รวมข้อหาเรือเกี่ยวกับกฎหมาย ว่าด้วยการควบคุมอาคาร ปี ๒๕๕๒

สำนักควบคุมและตรวจสอบอาคาร
กรมโยธาธิการและผังเมือง
www.dpt.go.th

ปัญหาเกี่ยวกับกฎกระทรวง

ฉบับที่ ๕๕ (พ.ศ. ๒๕๔๓)

สิ่งที่แนบมาด้วย แบบแปลนอาคาร

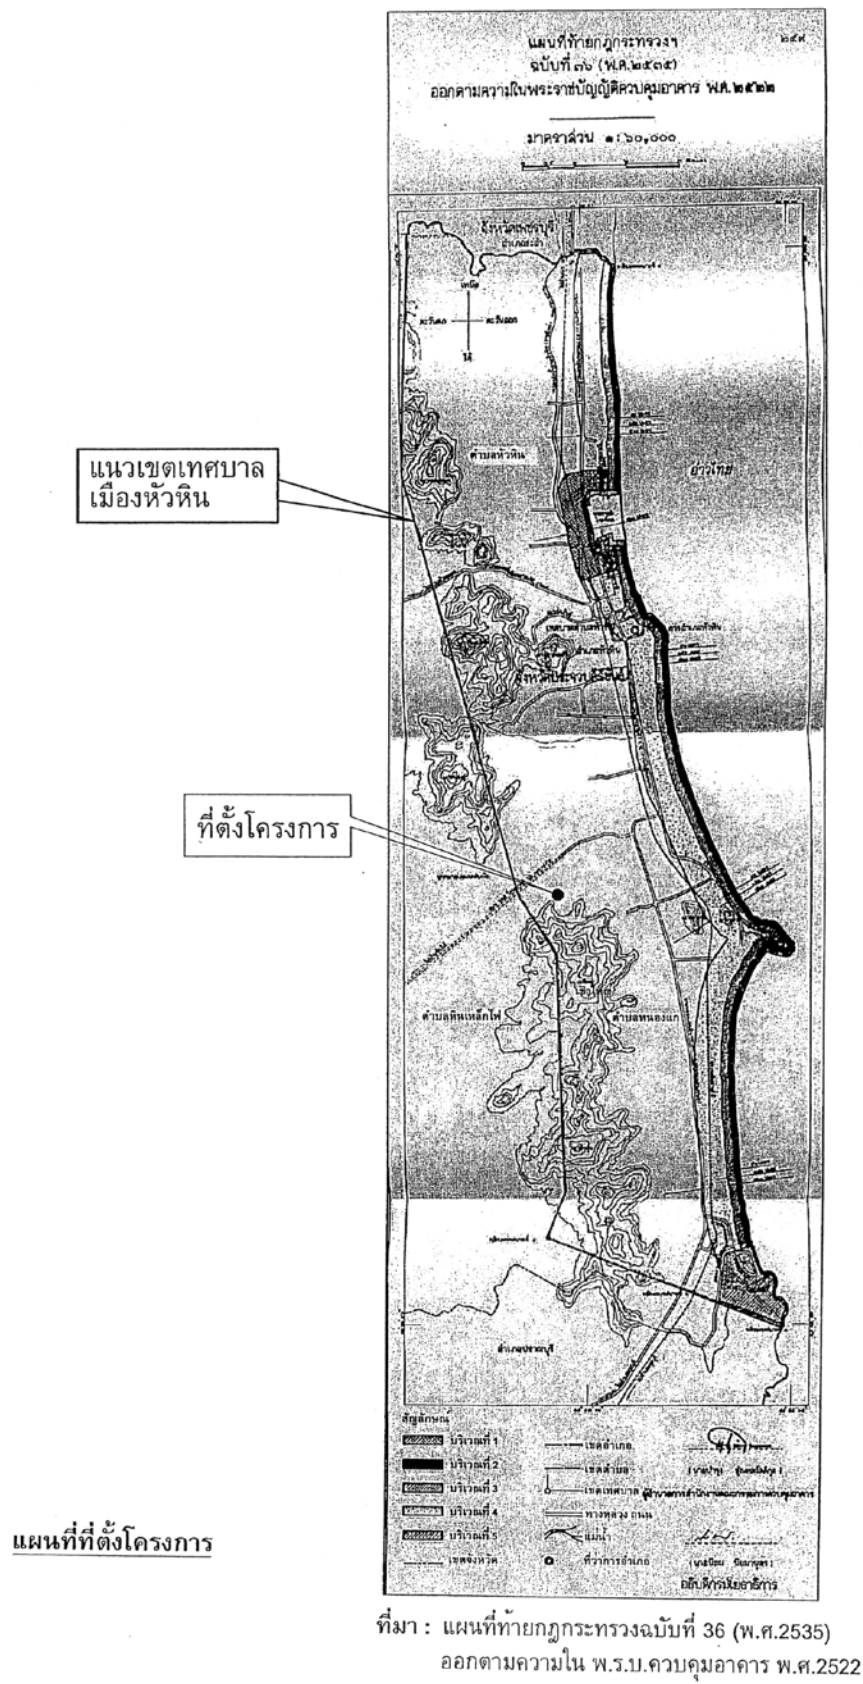
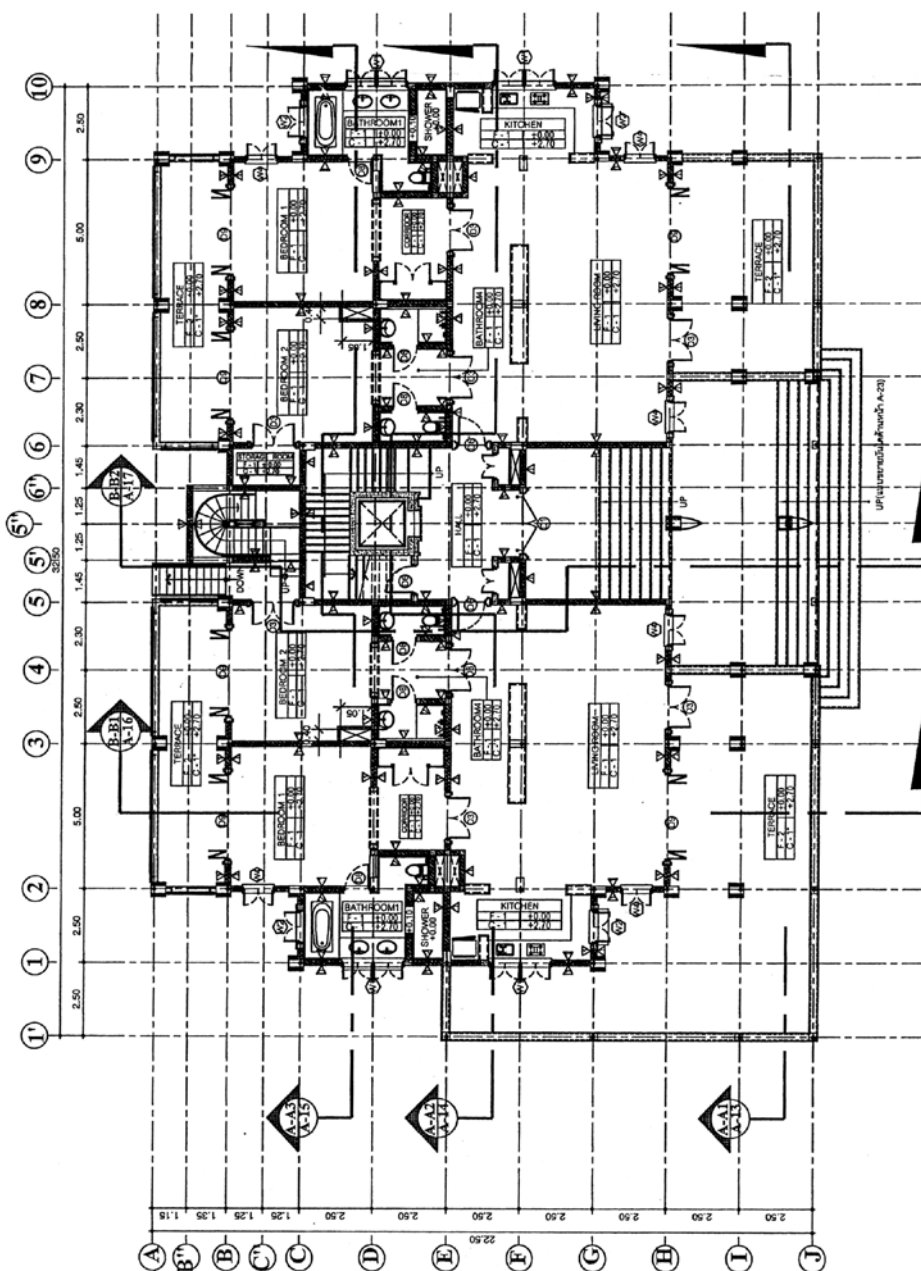
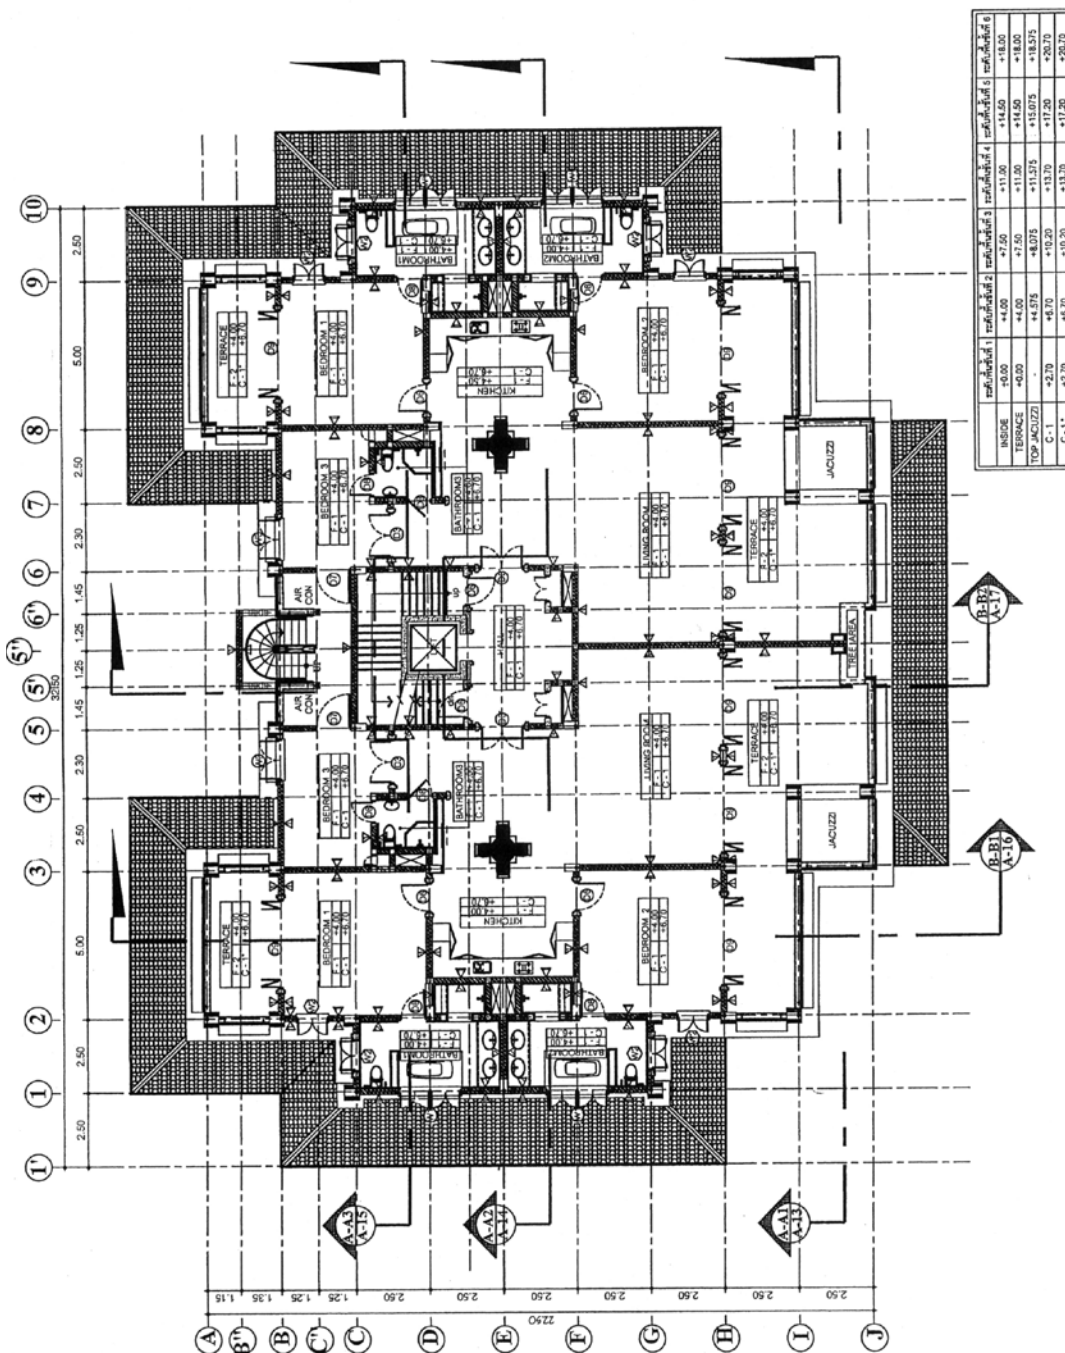
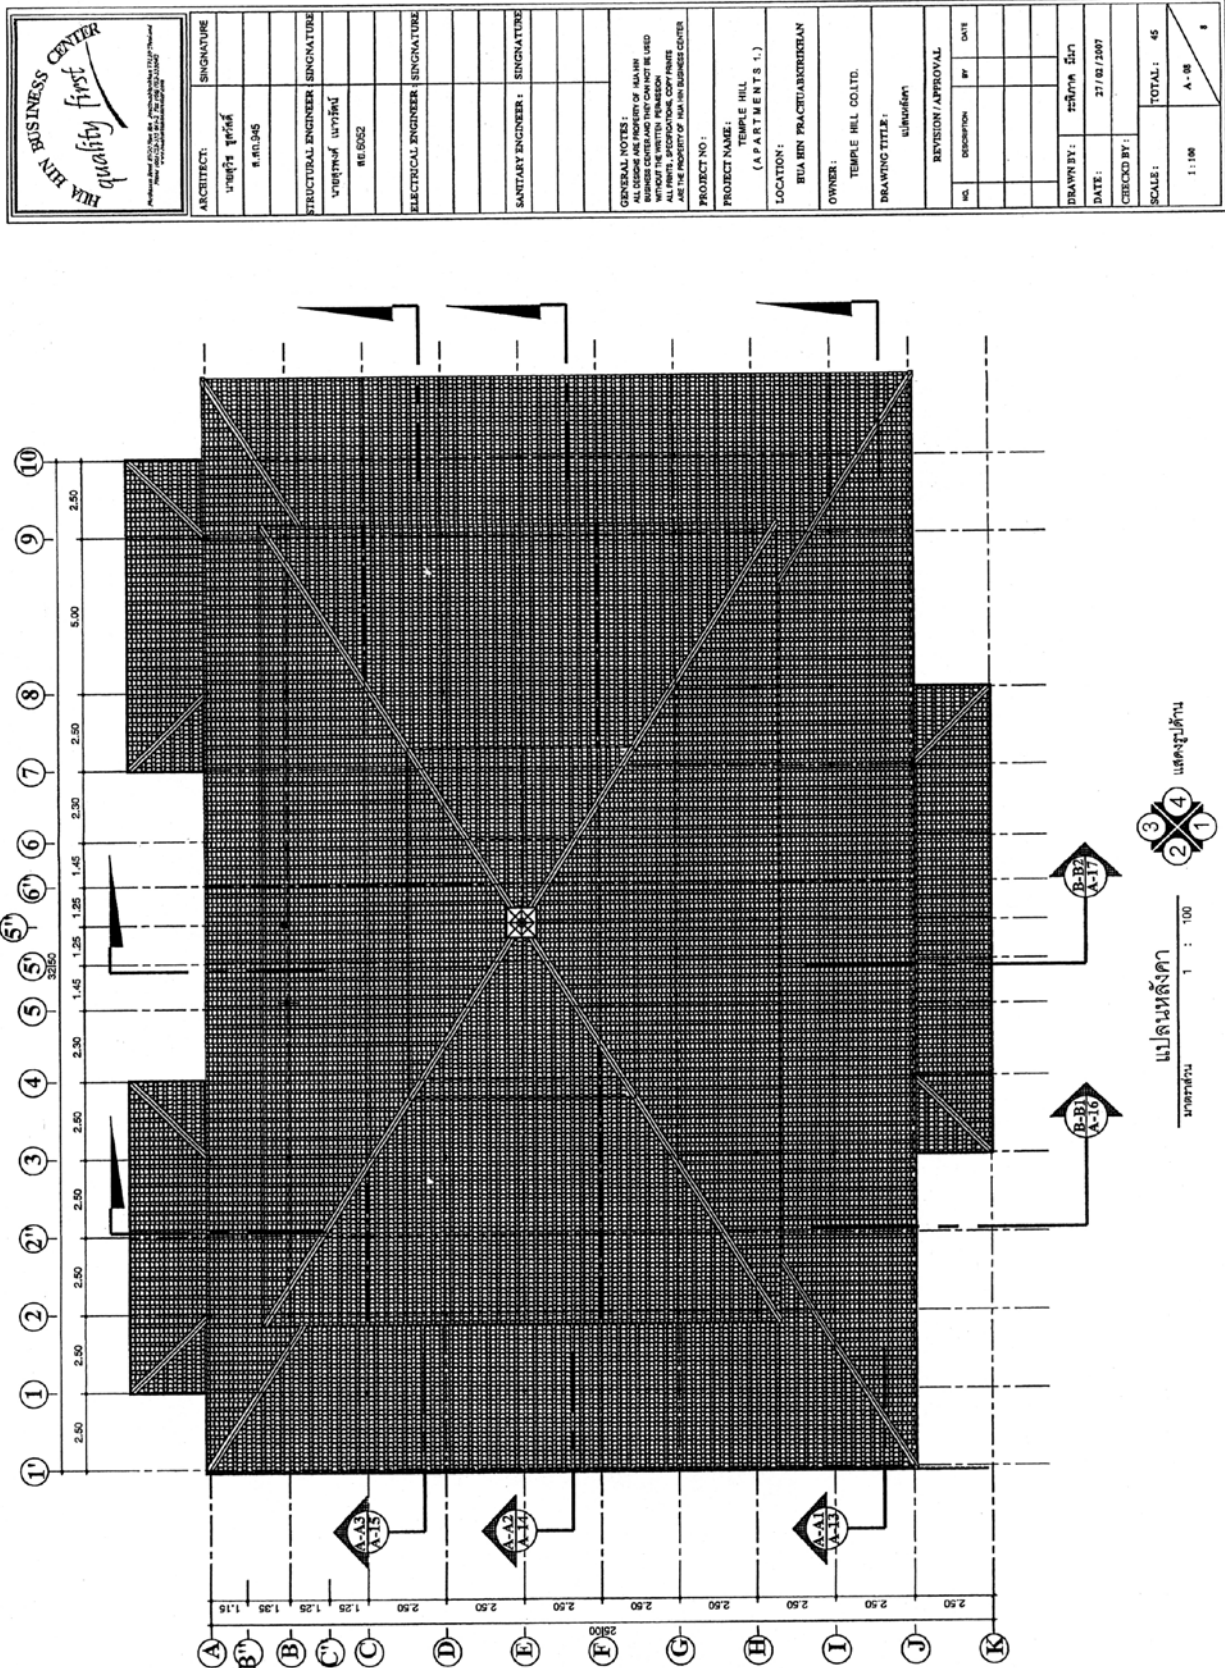
ด้วยบริษัท เทคนิคสิ่งแวดล้อมไทย จำกัด กำลังศึกษาแบบก่อสร้างอาคารชุดพักอาศัย โครงการเหมเพิล ฮิล ของบริษัท พุสเซน จำกัด ตั้งอยู่ที่ ตำบลหนองแก เขตเทศบาลเมืองหัวหิน อำเภอหัวหิน จังหวัดประจวบคีรีขันธ์ ซึ่งอยู่นอกเขตพื้นที่ควบคุมอาคาร (บริเวณที่ ๑-๕) ตามกฎกระทรวง ฉบับที่ ๓๖ (พ.ศ.๒๕๓๕) ออกตามความในพระราชบัญญัติควบคุมอาคาร พ.ศ. ๒๕๒๒ (ดังแผนที่ที่ตั้งโครงการ ตามสิ่งที่ส่งมาด้วย ๑) อาคารของโครงการเป็นอาคาร ค.ส.ล. ทรงจั่ว/ทรงปั้นหยา ขนาด ๖ ชั้น มีพื้นที่ใช้สอยอาคาร จากชั้นที่ ๑ ถึงชั้นที่ ๖ เท่านั้น โดยระดับอาคารจาก +๒๑.๓๐ ถึง +๓๐.๒๐ เมตร ไม่ได้มีการใช้สอยประโยชน์แต่อย่างใด (ดังแบบแปลนอาคาร ตามสิ่งที่ส่งมาด้วย ๒) ในการนี้ทางบริษัทใคร่ขอหารือถึงวิธีการวัดความสูงของอาคาร ตามกฎหมายควบคุมอาคารที่เกี่ยวข้อง และขอทราบว่าอาคารตามแบบแปลนที่แนบมาด้วยนั้น มีความสูงเท่าใด

ด้วยบริษัท เทคนิคสิ่งแวดล้อมไทย จำกัด กำลังศึกษาแบบก่อสร้างอาคาร ซึ่งเป็นอาคาร ค.ส.ล. ทรงจั่ว/ทรงปั้นหยา ขนาด ๖ ชั้น มีพื้นที่ใช้สอยอาคาร จากชั้นที่ ๑ ถึงชั้นที่ ๖ เท่านั้น ไม่ได้ใช้ประโยชน์ถึงชั้นหลังคา (ดั่งแบบแปลนอาคารที่แนบมาด้วย) ในการนี้ทางบริษัทใคร่ขอหารือถึงวิธีการวัดความสูงของอาคาร ตามกฎหมายควบคุมอาคารที่เกี่ยวข้อง และขอทราบว่าอาคารตามแบบแปลนที่แนบมาด้วยนั้น มีความสูงเท่าใด

กรมโยธาธิการและผังเมืองได้พิจารณาแล้วเห็นว่าตามกฎหมายว่าด้วยการควบคุมอาคารได้กำหนดวิธีการวัดความสูงของอาคารไว้แล้วแต่กรณี เช่น ข้อ ๔๔ แห่งกฎกระทรวง ฉบับที่ ๕๕ (พ.ศ. ๒๕๔๓) กำหนดว่าความสูงของอาคารให้วัดแนวตั้งจากระดับถนนหรือระดับพื้นดินที่ก่อสร้างขึ้นไปถึงส่วนของอาคารที่สูงที่สุด สำหรับอาคารทรงจั่วหรือปันหย้าให้วัดถึงยอดผนังของชั้นสูงสุด หรือตามข้อ ๒ แห่งกฎกระทรวงฉบับที่ ๓๖ (พ.ศ. ๒๕๓๕) (กำหนดบริเวณห้ามก่อสร้างอาคารบางชนิดหรือบางประเภทใน

บริเวณรอบพระราชวังไกลกังวลและชายทะเลหัวหิน) กำหนดให้การวัดความสูงของอาคารให้วัดจากระดับพื้นดินถึงส่วนที่สูงที่สุดของอาคาร เป็นต้น ประเด็นที่บริษัทฯ ขอรื้อว่าอาคารตามแบบแปลนที่ส่งมาประกอบการพิจารณานั้น มีความสูงเท่าใด จึงต้องพิจารณาเป็นแต่ละกรณีไป

โครงการ	ก่อสร้างอาคาร ค.ส.ล 2 ชั้น
เจ้าของ	นายคุณ ศิริสวัสดิ์ปทุม
เขียนแบบ	นายอนุชาติ ศรีไชย ปวส. ก่อสร้าง 38/1
สถาปนิก	ต. โนเมือง อ. เมือง จ.ขอนแก่น
วิศวกร	นาย ปณิธิ์ ศรีโสมเสนา วิศวกร 7529
	วันที่ 20/11/2564

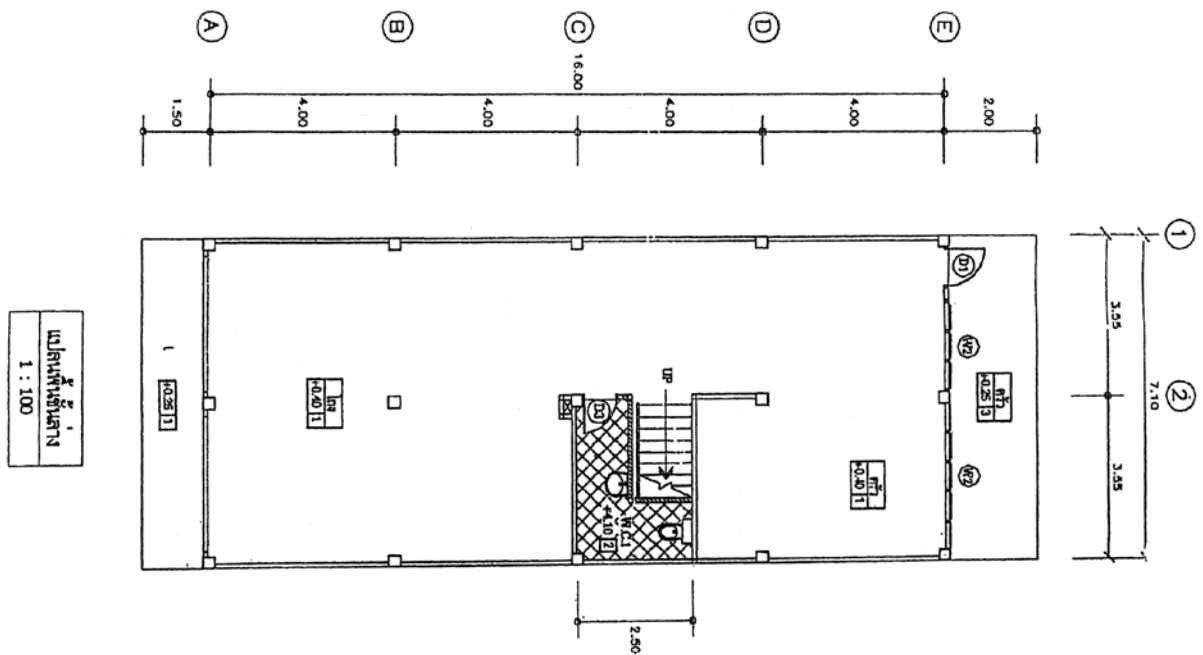
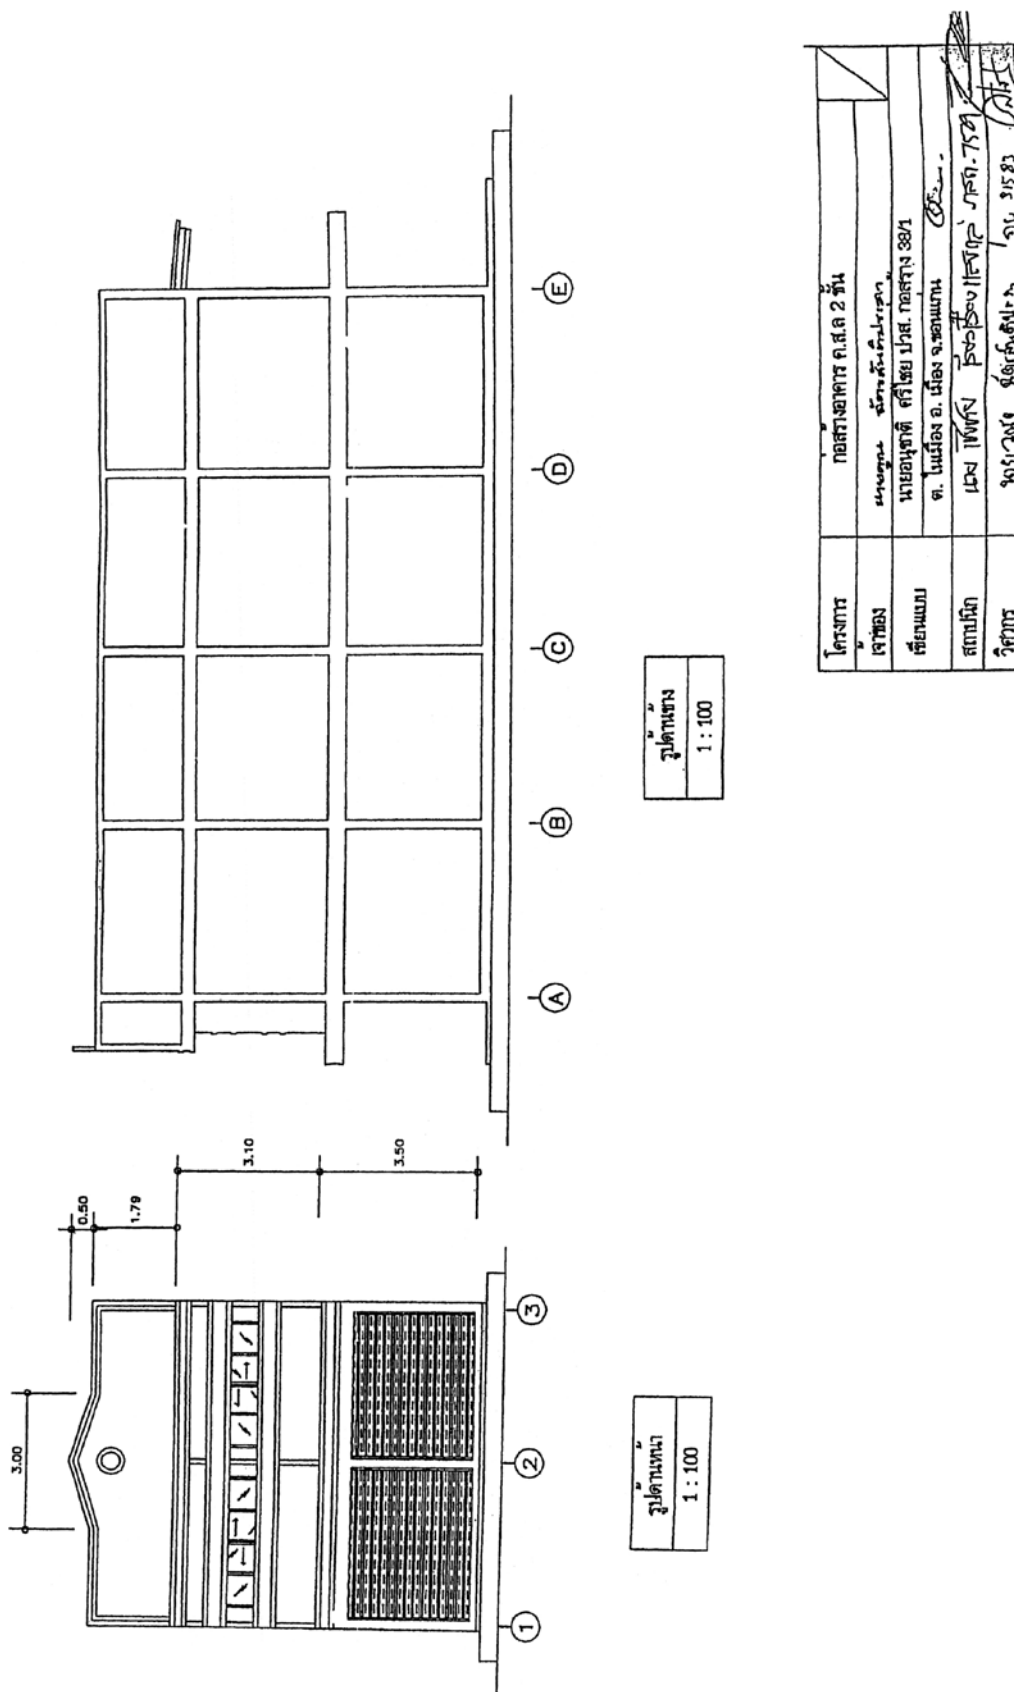
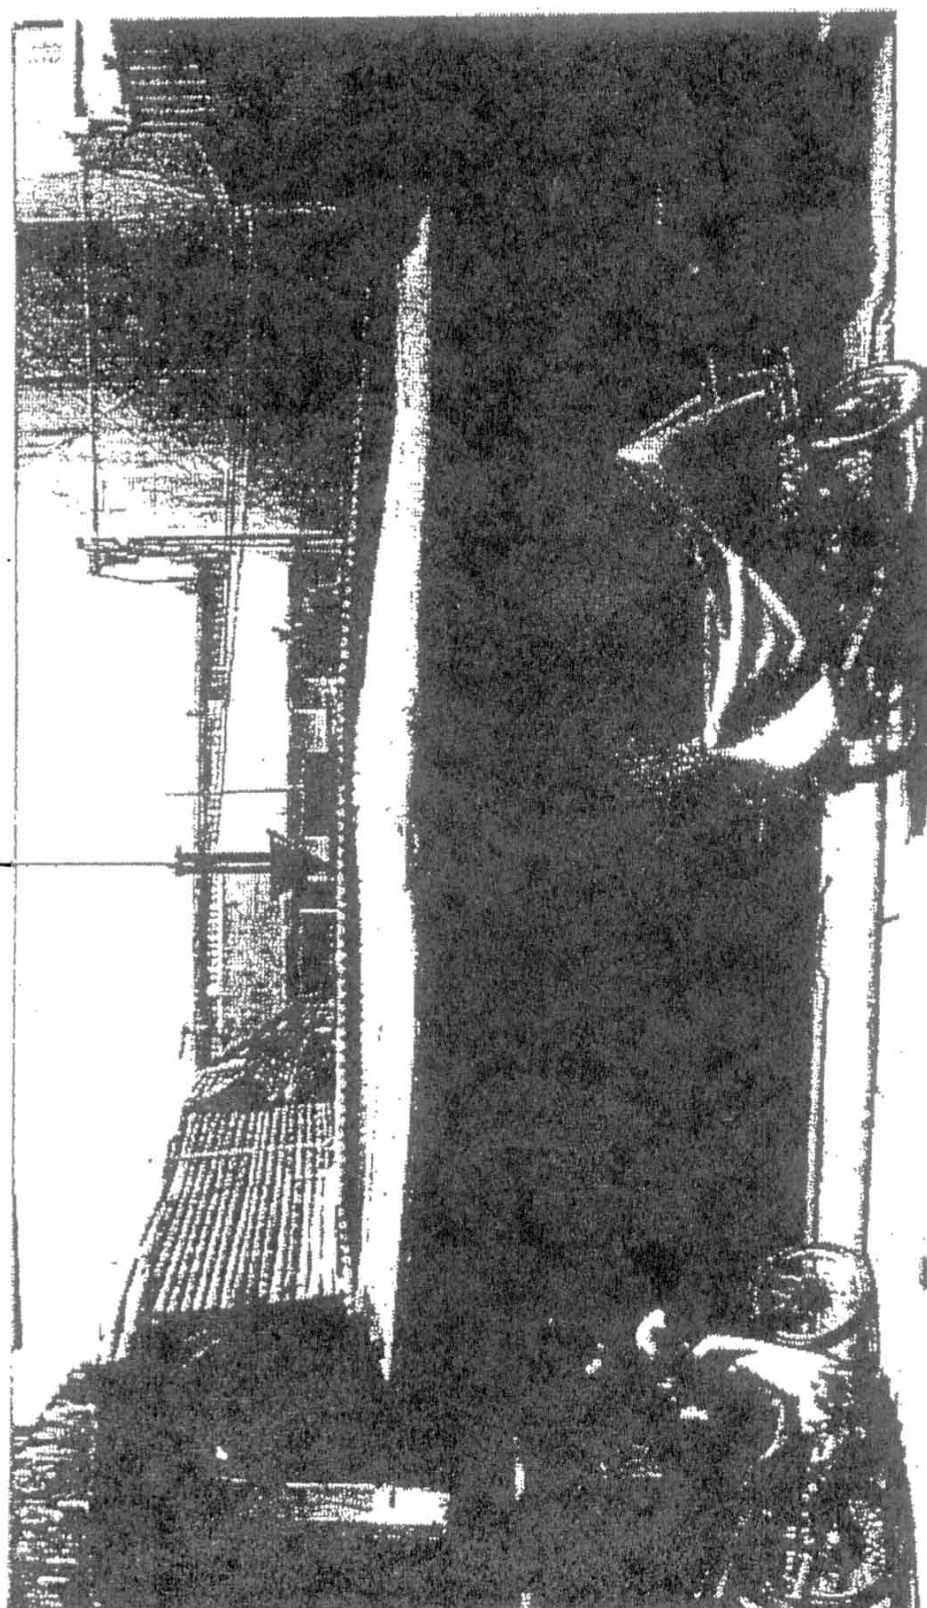
ด้วย นายคุณ ฉัตรสันติประภา ได้ยื่นขออนุญาตก่อสร้างอาคาร ค.ส.ล. ๒ ชั้น ๑ คูหา ขนาดกว้าง ๗.๑๐ เมตร ยาว ๑๙.๕๐ เมตร บริเวณริมถนนประพัทธ์บำรุง เพื่อใช้เป็นที่อยู่อาศัยและทดแทนอาคารเดิม โดยอาคารเดิมเป็นอาคารไม้ชั้นเดียว กว้าง ๗.๑๐ เมตร ยาว ๑๙.๕๐ เมตร ซึ่งอาคารข้างเคียงฝั่งด้านซ้ายของอาคารที่ขออนุญาตฯ เป็นตึกแถวสร้างต่อเนื่องกันรวม ๘ คูหา มีความยาวต่อเนื่องกัน ๖๐.๐๐ เมตร ส่วนฝั่งขวาของอาคารที่ยื่นขออนุญาตฯ เป็นห้องแถวและตึกแถวก่อสร้างต่อเนื่องกันรวม ๘ คูหา มีความยาวต่อเนื่องกันรวม ๖๑.๙๐ เมตร เมื่อรวมความยาวอาคารข้างเคียงทั้งสองด้านรวมกับอาคารที่ขออนุญาตก่อสร้างมีความยาวรวม ๑๒๙.๐๐ เมตร โดยเจ้าของอาคารได้ขออนุญาตก่อสร้างอาคารเพื่อทดแทนอาคารเดิม เนื่องจากสภาพอาคารเดิมที่อยู่ปัจจุบันมีสภาพชำรุดทรุดโทรม

ดังนั้น เทศบาลเมืองบ้านไผ่ จึงขอหารือการพิจารณาอนุญาตอาคารรายนี้จะขัดกับ
กฎกระทรวง ฉบับที่ ๕๕ (พ.ศ. ๒๕๔๓) หรือไม่และเทศบาลจะสามารถออกใบอนุญาตให้ก่อสร้างได้หรือไม่

กรมโยธาธิการและผังเมืองขอเรียนว่า คณะกรรมการควบคุมอาคารได้พิจารณาเรื่อง
หารื้อดังกล่าวโดยมีผู้แทนจากเทศบาลเมืองบ้านไผ่คือ นายวิชัย วิวัฒน์เกษมสุข ผู้อำนวยการกองช่าง
เทศบาลเมืองบ้านไผ่ นายอิทธิพล พวงเมืองพล หัวหน้าฝ่ายแบบแผนและก่อสร้าง และนายอุดมศักดิ์
ธรรมนำสีล วิศวกรสุขาภิบาล ๕ เข้าร่วมชี้แจงรายละเอียดข้อเท็จจริงแล้วมีความเห็นว่า อาคารมูลนิธิ
อาหารหรือเป็นอาคารเดี่ยวและอาคารไม้ชั้นเดียวที่อยู่ติดกับอาคารที่ขออนุญาตเป็นอาคารอื่นที่ไม่ใช่
ห้องแถวหรือตึกแถว ดังนั้นอาคารมูลนิธิอาหารหากจะขออนุญาตก่อสร้างจะต้องปฏิบัติตามข้อ ๔๙ (๑)
แห่งกฎกระทรวง ฉบับที่ ๕๕ (พ.ศ. ๒๕๔๓)ฯ โดยด้านที่ติดกับตึกแถวต้องห่าง ๒ เมตร ส่วนด้านที่ก่อสร้าง
ชิดกับอาคารไม้ชั้นเดียวสามารถก่อสร้างชิดเขตที่ดินโดยได้รับความยินยอมจากเจ้าของที่ดินข้างเคียงหรือ
ห่างจากเขตที่ดิน ๐.๕๐ เมตร ถ้าเจ้าของที่ดินข้างเคียงไม่ยินยอมให้ก่อสร้างชิดเขตที่ดินและต้องเป็น
ผนังทึบ ทั้งนี้ ตามข้อ ๕๐ แห่งกฎกระทรวง ฉบับที่ ๕๕ (พ.ศ. ๒๕๔๓)ฯ โดยหากอาคารที่จะขออนุญาต

ก่อสร้างใหม่เป็นตึกแถวจะต้องเป็นไปตามกฎหมายว่าด้วยการควบคุมอาคาร
